**Всемирный форум для согласования правил
в области транспортных средств****165-я сессия**

**Соглашение 1958 года – Рассмотрение проектов
поправок к существующим правилам,
представленных GRE****Предложение по дополнению 44 к поправкам серии 03
к Правилам № 37 (лампы накаливания)****Представлено Рабочей группой по вопросам освещения
и световой сигнализации***

Спецификация Н17/2, таблица, изменить следующим образом:

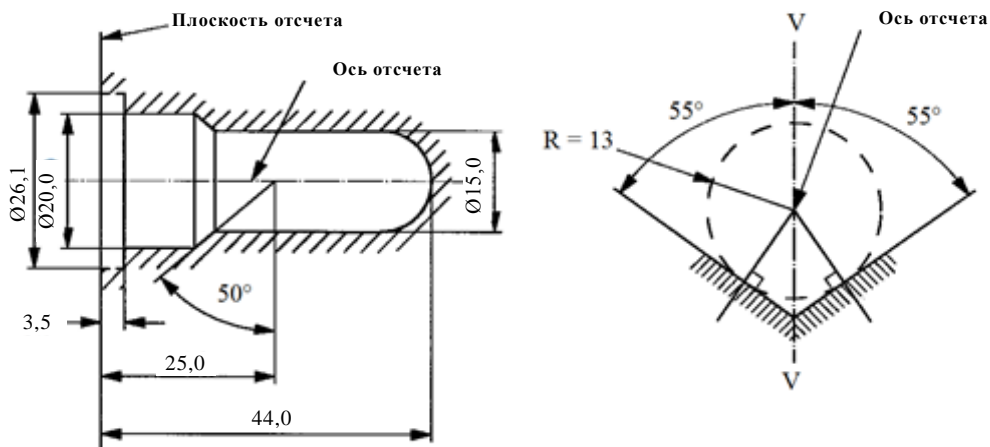
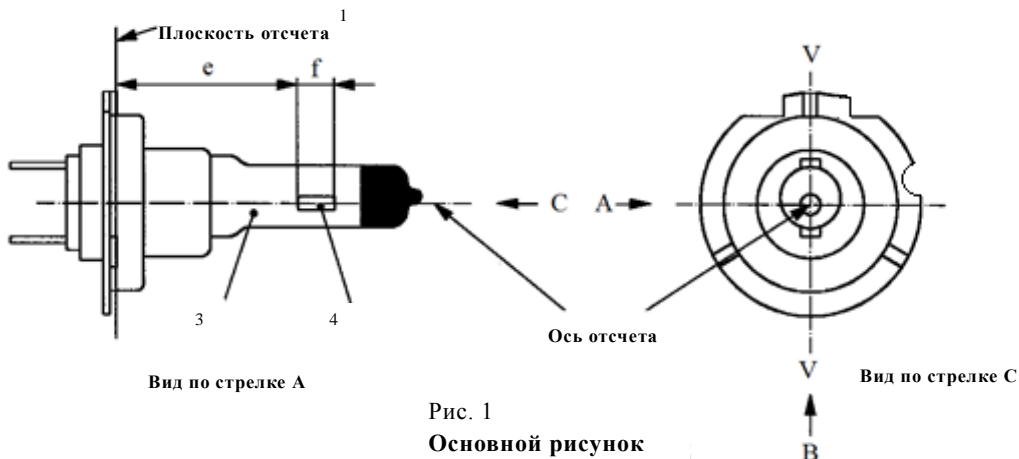
Цоколь РU43t-4 в соответствии с публикацией МЭК 60061 (спецификация 7004-171-2)
--

Спецификация PR21/5W/1, нижеследующий рисунок,

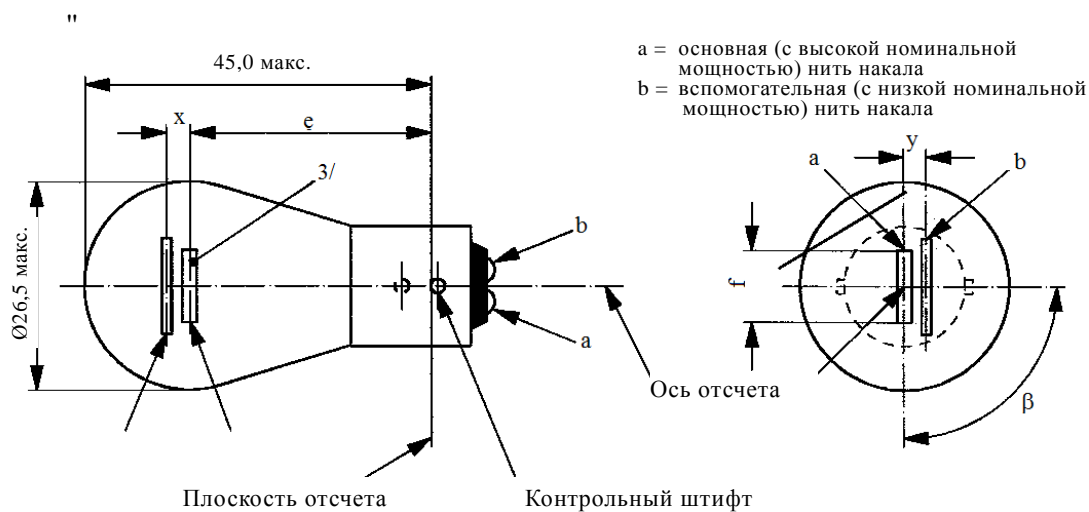
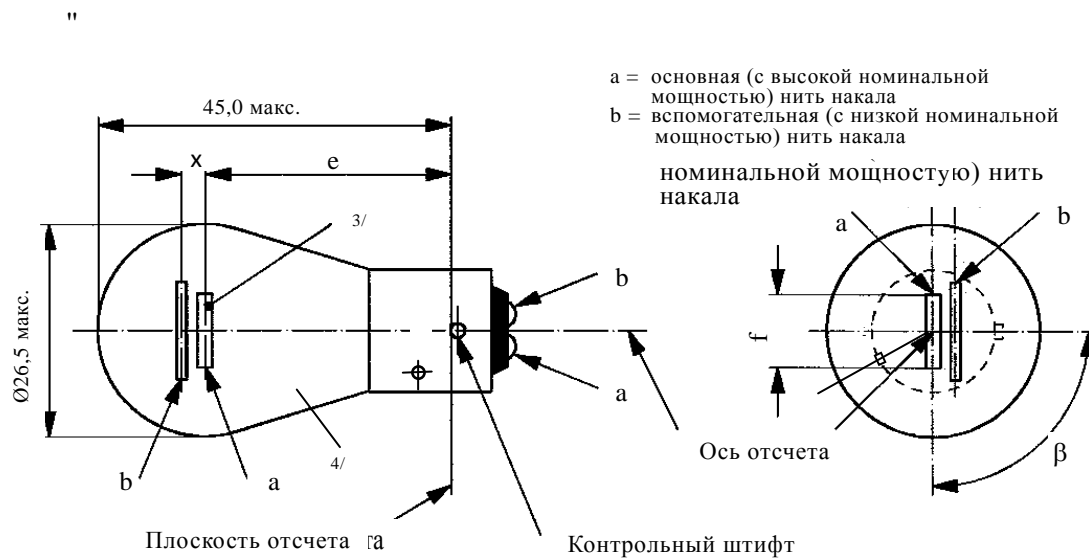
изменить следующим образом:

Приложение 5, включить новый пункт 2.4 следующего содержания:

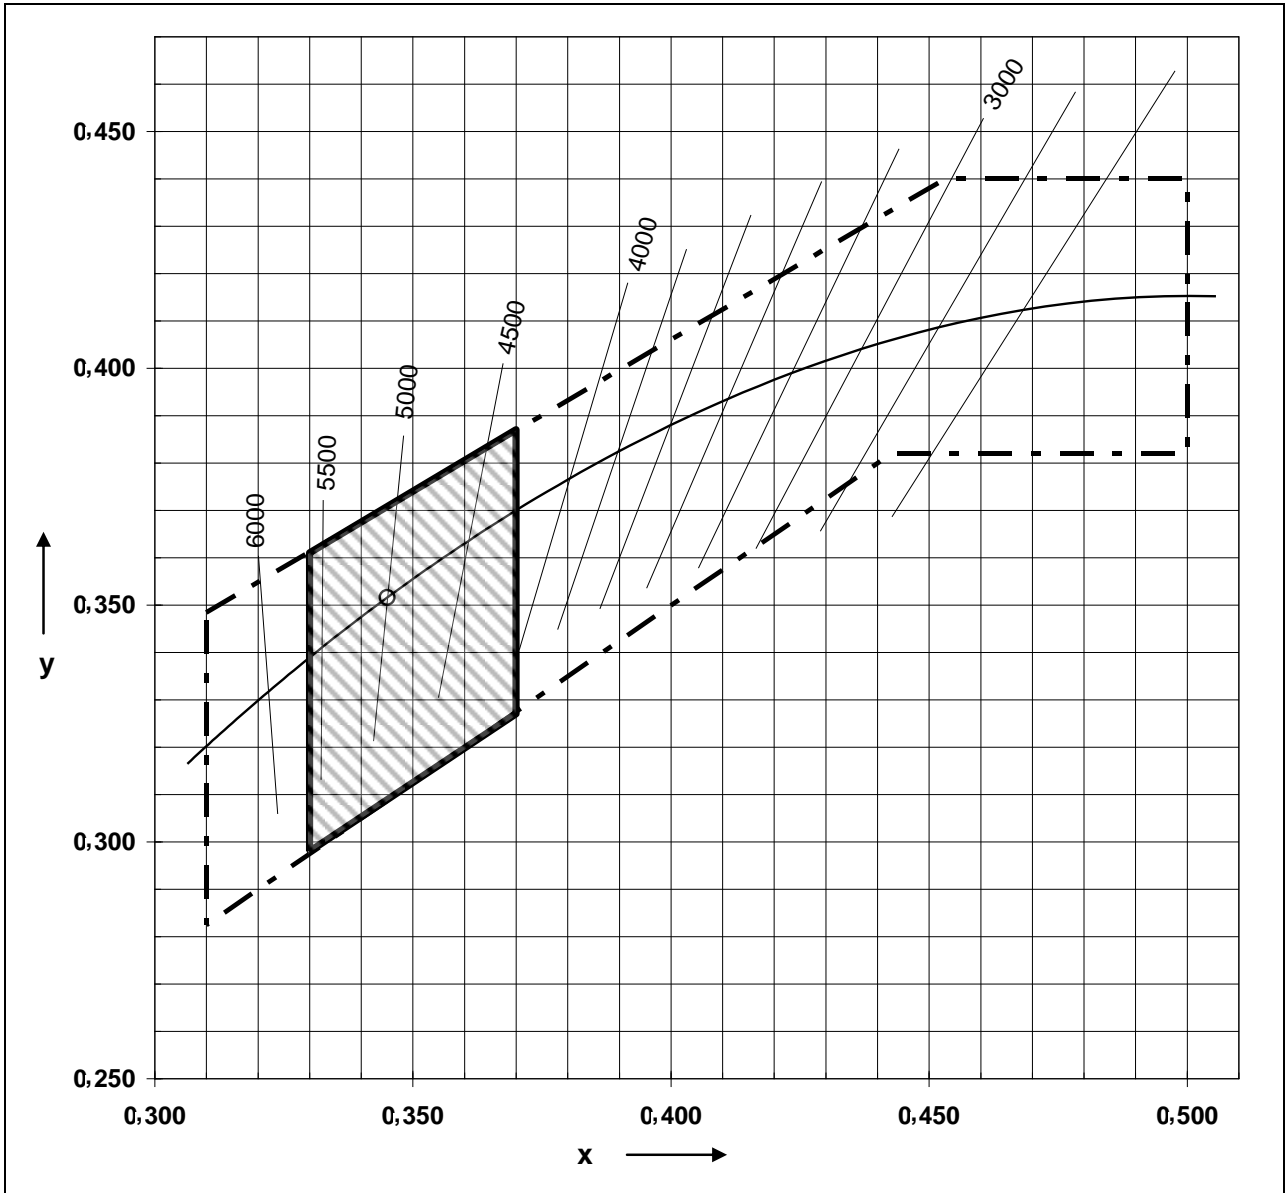
"2.4 Ограничение границ цветности.

На нижеследующем рисунке показан диапазон цветности для белого цвета (в пределах заштрихованного участка) и ограниченный диапазон цветности для источника света H20 в виде лампы накаливания (заштрихованная зона, ограниченная сплошными линиями) в системе координат цветности МЭК (x, y).
